# CITTÀ DI BARLETTA

## RELAZIONE SULLA VARIANTE

**Oggetto:** Lavori di "Riqualificazione paesaggistica del Litorale di Barletta come frontiera ecologica attraverso la realizzazione di un impianto per il trattamento delle acque di prima pioggia finalizzato a migliorare la qualità delle acque balneabili e comprensivo di sistemazione del tratto terminale del Canale H, interessato da fenomeni di erosione costiera e insalubrità (Stralcio H, Litoranea di Ponente)" – CIG: 8856724FD7- VARIANTE AI SENSI DELL'ART. 106 DEL D.LGS 50/2016

## PARTICOLARI DEL VANO DI ALLOGGIAMENTO DEL GRUPPO ELETTROGENO

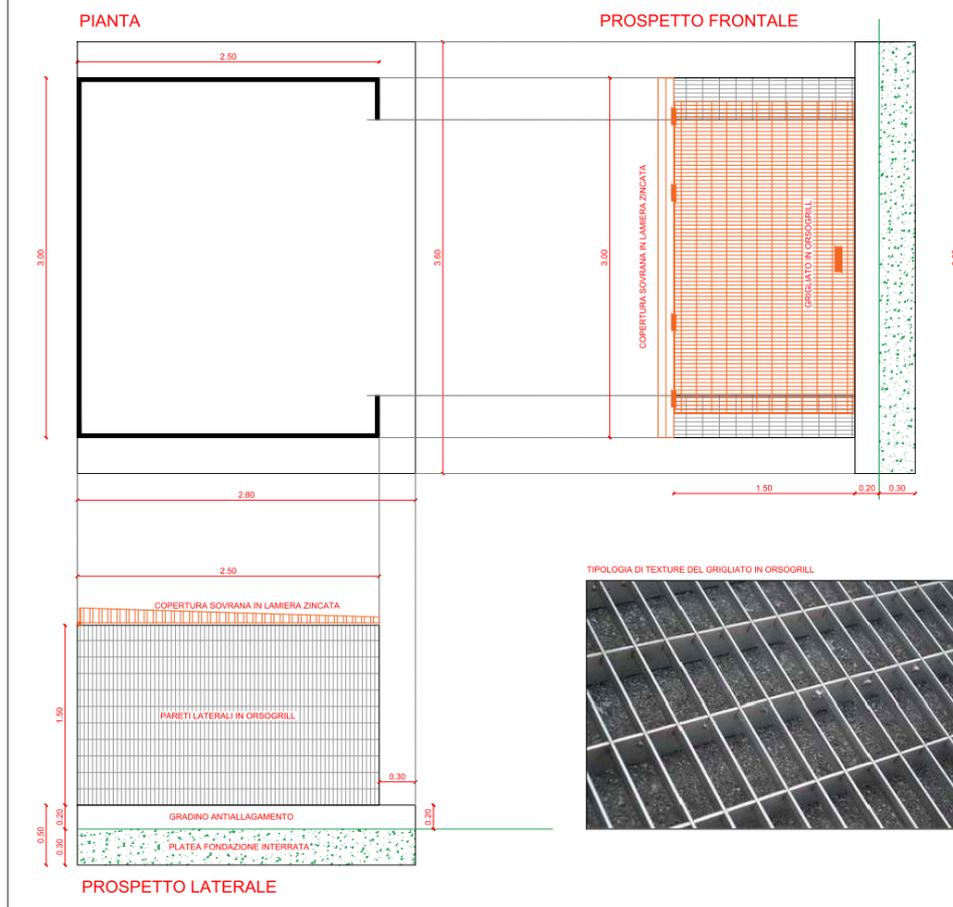
- Fornitura e posa in opera di un gruppo elettrogeno delle seguenti caratteristiche: Frequenza Hz 50 - Tensione V 400 - Fattore di potenza  $\cos \varphi$  0.8 Fasi 3 - Potenza in Emergenza ESP kVA 33.00 - Potenza in Emergenza ESP kW 26.40 - Potenza servizio continuo PRP kVA 30.44 - Potenza servizio continuo PRP kW 24.35. L'installazione del gruppo si rende necessaria per assicurare il funzionamento dei macchinari previsti nell'impianto di trattamento, anche in assenza di energia elettrica, a tal fine il gruppo dovrà essere dotato di quadro di commutazione automatica rete – generatore e di tutte le protezioni richieste dalle vigenti normative. Questo sarà posizionato in apposita struttura

metallica di contenimento in grigliato tipo orsoqrill con idonea copertura per ripararlo dalle intemperie. La fornitura con posa in opera comprende tutti i materiali e le lavorazioni necessarie per consegnare il lavoro eseguito a perfetta regola d'arte;

#### PREVISIONI DI PROGETTO TAV. B7.3

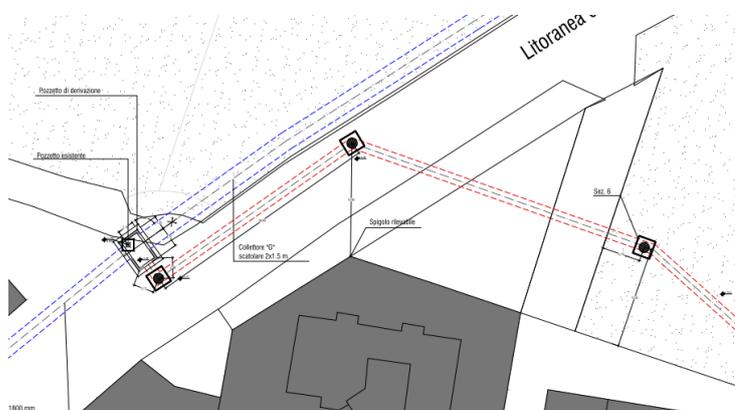
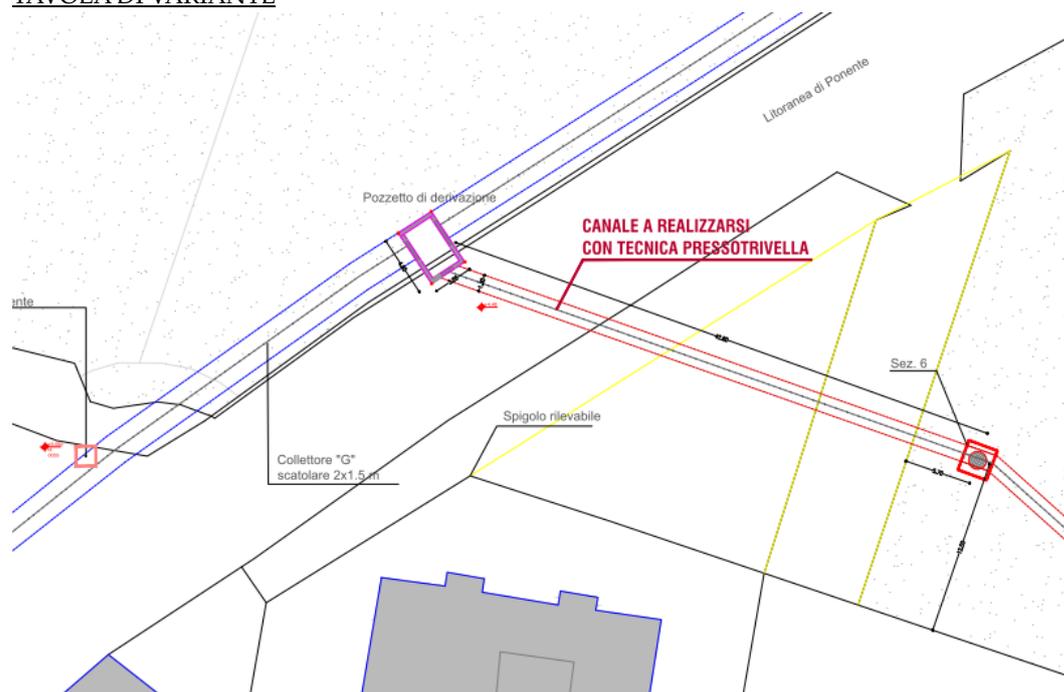
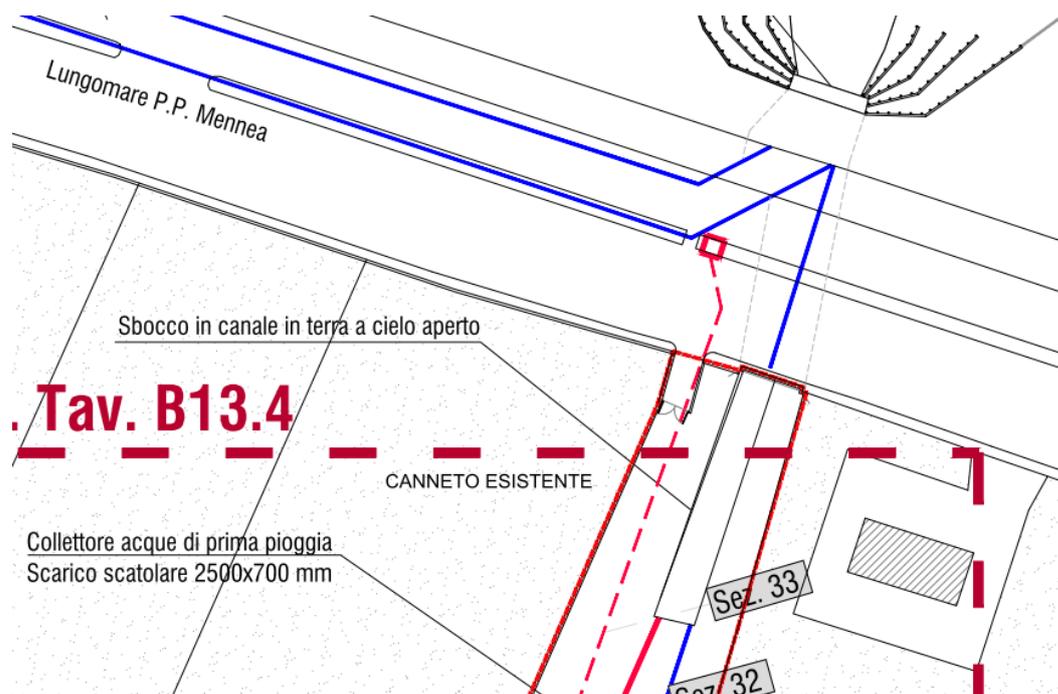
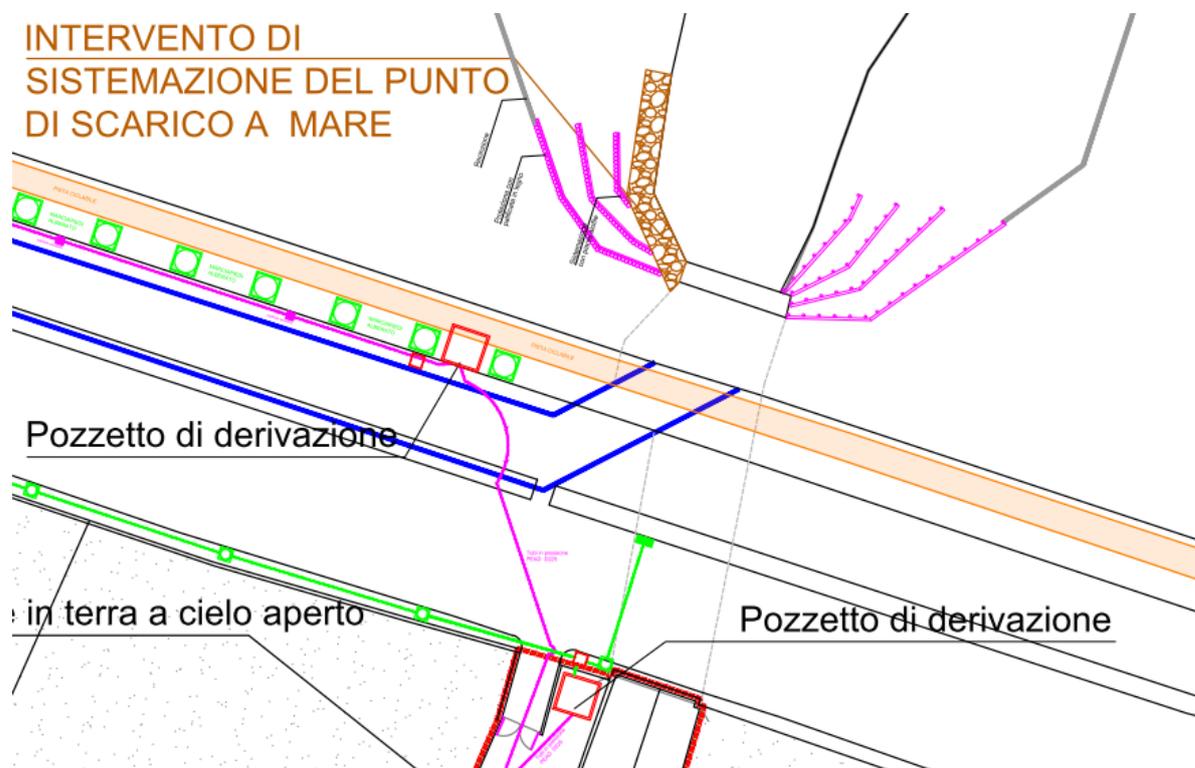
- Sul collettore G situato sulla Litoranea di Ponente, tav. B7.3, è prevista la realizzazione di un pozzetto di derivazione in sede stradale, delle dimensioni di 460 x 300 cm. Dal pozzetto di deviazione la condotta da mille porterà l'acqua di prima pioggia all'impianto di trattamento. Per fare questo la condotta dovrà percorrere un tratto stradale tra la sez. 5 e la sez. 2, così come evidenziato in planimetria nella tav. B4 di progetto. Per realizzare il pozzetto di derivazione in cemento armato in sede stradale e il tratto di condotta con i due pozzetti di linea sulle sezioni 2 e 4 si renderà necessario interrompere il tratto di litoranea alla circolazione veicolare per diverso tempo. Considerando il periodo estivo e l'intensa circolazione dei veicoli, il disagio che verrebbe creato alla cittadinanza sarebbe notevole. Inoltre, secondo le previsioni progettuali, la condotta dovrebbe attraversare con scavo in trincea il cortile di una officina meccanica, che dovrebbe restare chiusa per il tempo necessario alla realizzazione della condotta e dei successivi lavori di ripristino, e un'area a giardino recintata di un'abitazione, con la necessità di successive opere di ripristino a seguito dell'attraversamento della condotta. Per evitare questi gravi disagi si è pensato di effettuare l'attraversamento delle due proprietà con una condotta da porsi in opera con la tecnica dello spingi-tubo inserendo una tubazione in acciaio, con la funzione di tubo camicia, nel quale inserire la tubazione da 1000 mm prevista in progetto, conservando tracciato e quota. Il pozzetto di derivazione sarà collocato, pochi metri più a valle di quello di progetto, precisamente nella intersezione tra il collettore G con la linea che collega i pozzetti previsti sulla sezione 6 e la sez. 5. Il pozzetto di derivazione sarà realizzato a cavallo del collettore e per quanto possibile sul marciapiede. Ciò consentirebbe di invadere la sede stradale in maniera minima evitando la chiusura dell'importante arteria in un periodo così fondamentale per la stagione balneare. Questa soluzione, inoltre, evita di effettuare demolizioni e ripristini nelle due citate proprietà immobiliari. Il tratto da realizzarsi con la tecnica dello spingi-tubo, è quello tra il pozzetto posto sulla sez. 6 e il punto di intersezione con il collettore G, corrispondente alla nuova posizione del pozzetto di derivazione. Il pozzetto di derivazione previsto ha una conformazione leggermente diversa per tenere conto della differenza di quota tra il punto di progetto e quello proposto.

## PREVISIONE DI PERIZIA

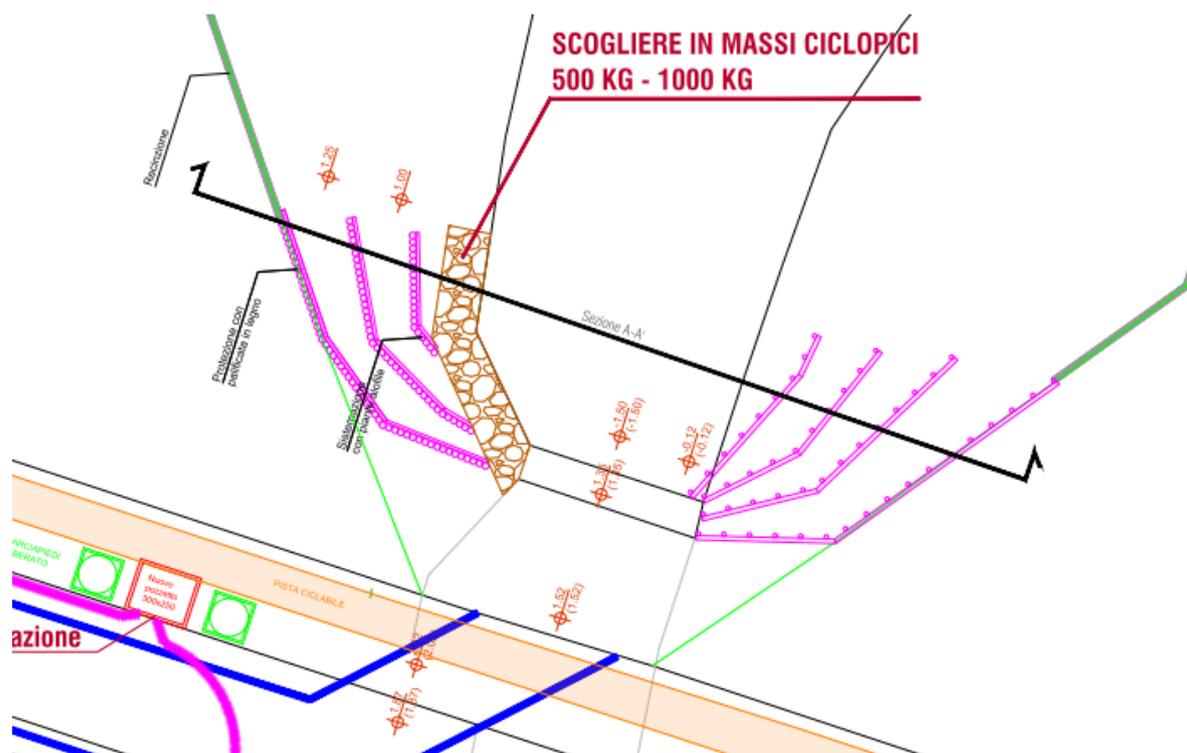
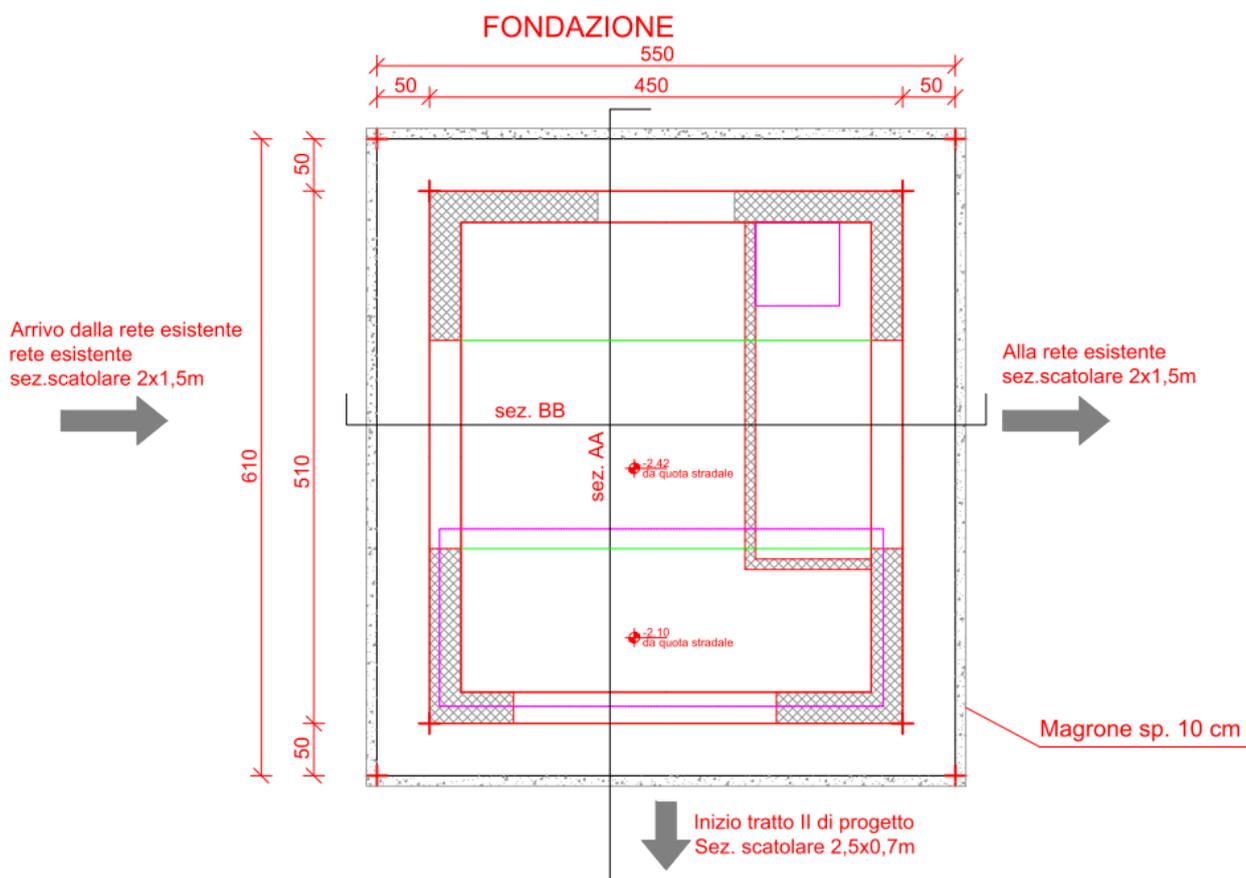
- A seguito delle recenti piogge si è avuto, in prossimità dello sbocco del canale in cemento armato sull'arenile, una porzione della scarpata in sabbia appena sistemata è franata, trascinando in basso alcune porzioni di pareti di contenimento, con l'intento di formare piccoli terrazzamenti, realizzate con paletti in legno come da progetto. Al fine di evitare ulteriori smottamenti degli argini in sabbia, in attesa dell'attecchimento della vegetazione da piantumarsi per consolidare l'area circostante lo sbocco del canale stesso, si ritiene opportuno porre in opera dei blocchi di pietra per contenere la scarpata. Ad avvenuto attecchimento questi saranno rimossi.

## Sezione B-B

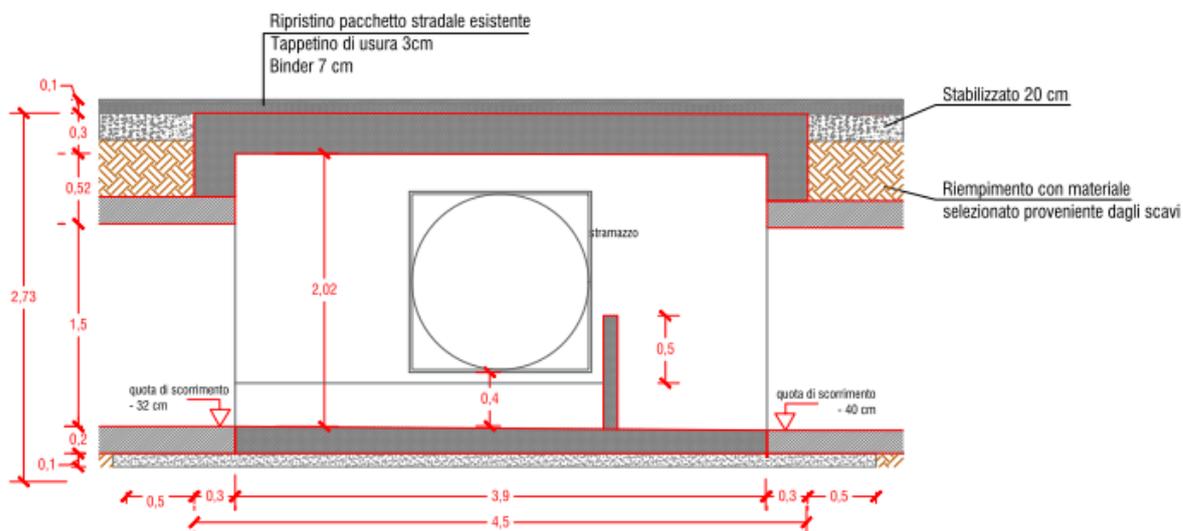
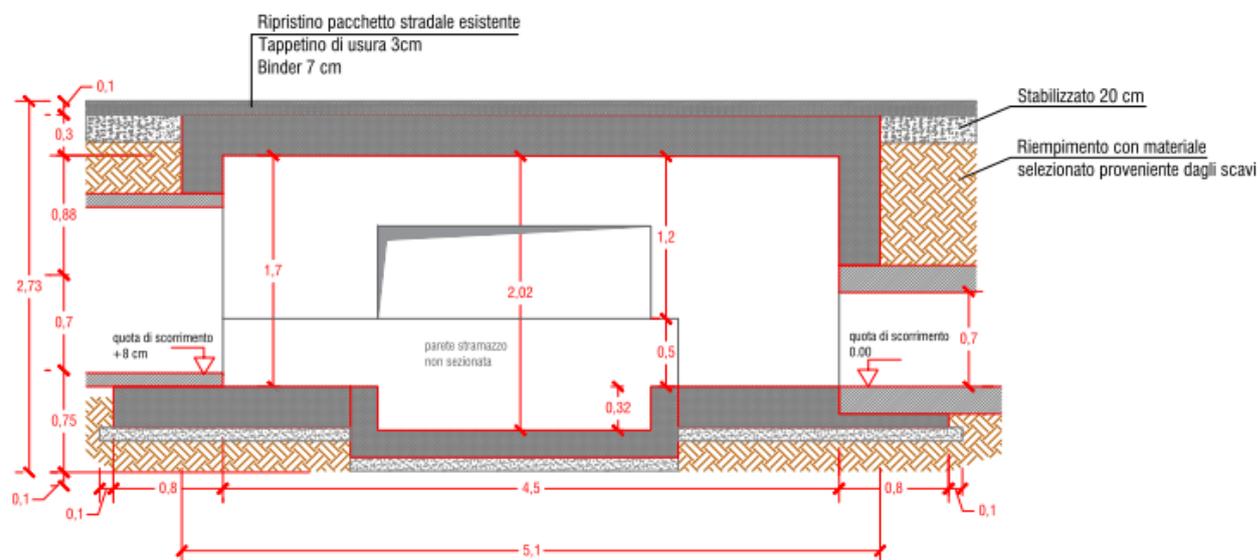
- Durante l'esecuzione del pozzetto di derivazione su via Dicuonzo, per la presenza di alcuni sottoservizi AQP il pozzetto previsto è stato leggermente modificato, fermo restando la conservazione della ripartizioni delle portate di progetto, apponendo un muretto in cemento armato per garantire i salti di quota iniziali;
